美浜発電所 3号機  
高浜発電所1,2,3,4号機  
大飯発電所 3,4号機

電線管の火災防護（系統分離）対策に係る  
設計及び工事計画（変更）認可申請ならびに  
保安規定変更認可申請の概要について

関西電力株式会社

2023年3月

図1 : 水平距離6mの範囲における電線管の系統分離対策イメージ (平面図)

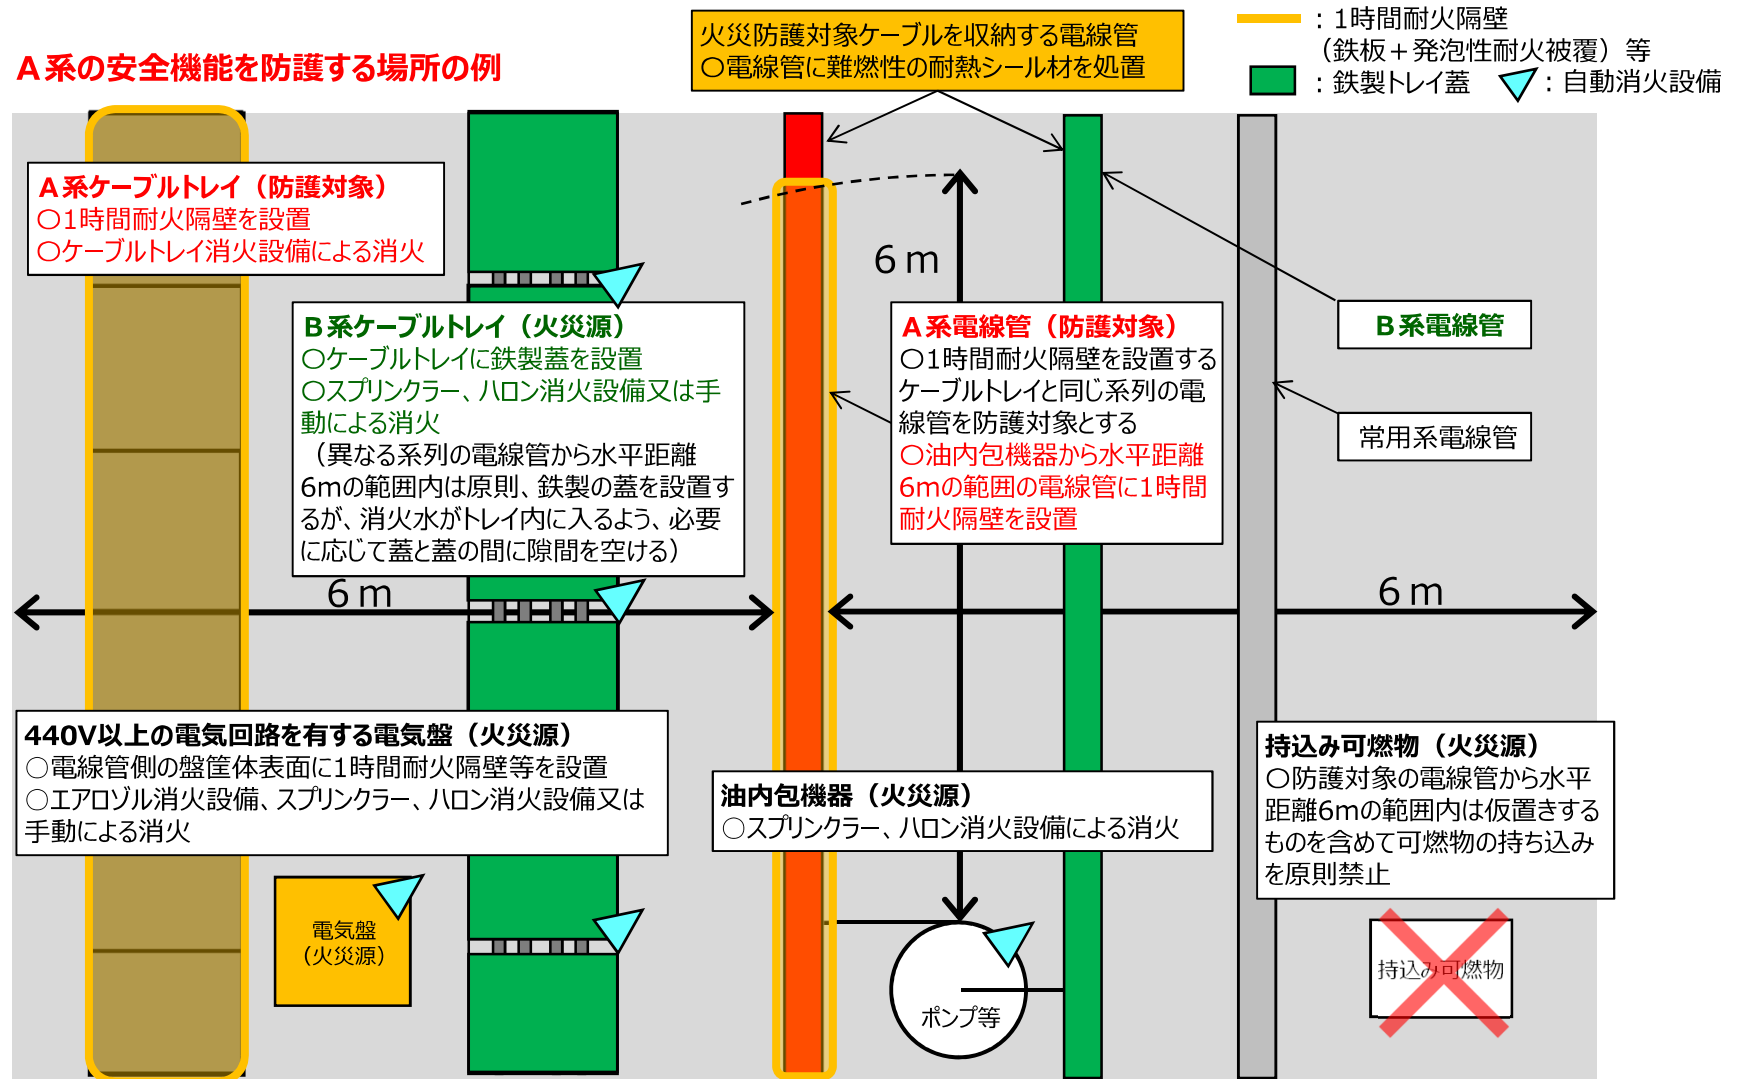
**「水平距離6mの範囲における隔壁等の設置 + 可燃物持込み禁止、火災の早期感知・早期消火の措置」**

- ・火災防護対象ケーブルを不燃材である電線管に収納する場合は、**電線管に外部からの酸素供給防止を目的とした難燃性の耐熱シール材を処置することにより、電線管内部で火災が発生した場合でも自己消火する設計**とする。
- ・**互いに相違する系列のいずれか一方を水平距離6m の範囲内にある固定火災源と3時間又は1時間の耐火能力を有する隔壁等で分離し、同範囲内に仮置きするものを含めて可燃物を持ち込まないように維持管理**する。また、**固定火災源に火災感知設備及び自動消火設備を設置する等、火災の早期感知及び早期消火に必要な措置を講じる**ことによって、互いに相違する系列間の系統分離を行う設計とする。
- ・**可燃物の仮置き等に係る運用並びに火災の早期感知及び早期消火に係る運用については、保安規定に定めて管理**する。

図5 : 今回追加する設計を適用する火災区画の対策

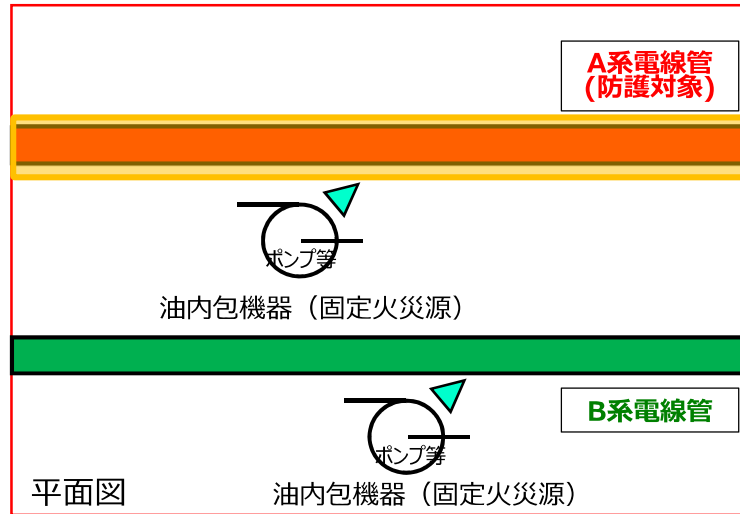
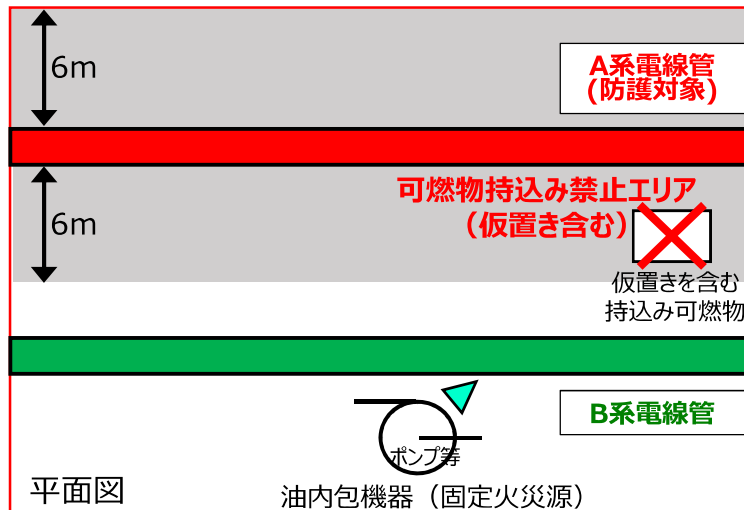
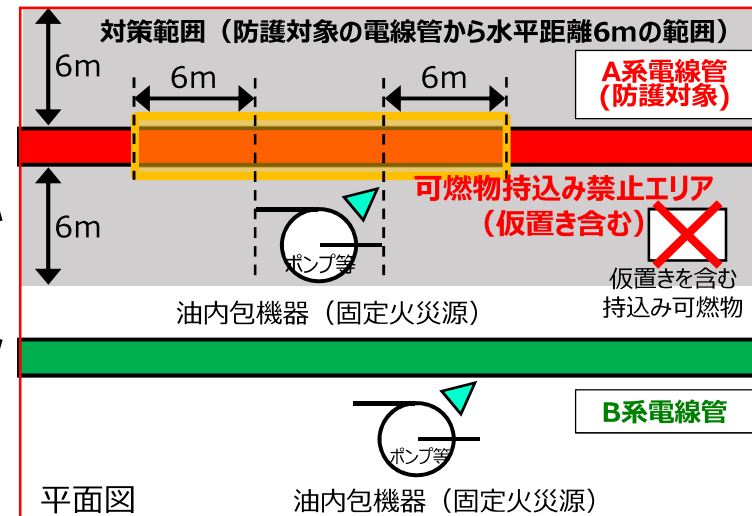
互いに相違する系列 (A系とB系) の電線管が敷設されている火災区画に対して、火災防護審査基準2.3.1(2)a.~c.の設計を適用する場合と今回追加する設計を適用する場合の対策内容を比較した図を以下に示す。

今回追加する設計は、火災防護審査基準2.3.1(2)a.又はc.の隔壁等による分離設計の考え方とb.の距離による分離設計の考え方を組み合わせて系統分離を行うものであるといえるため、火災防護審査基準と同等水準の設計であると評価する。
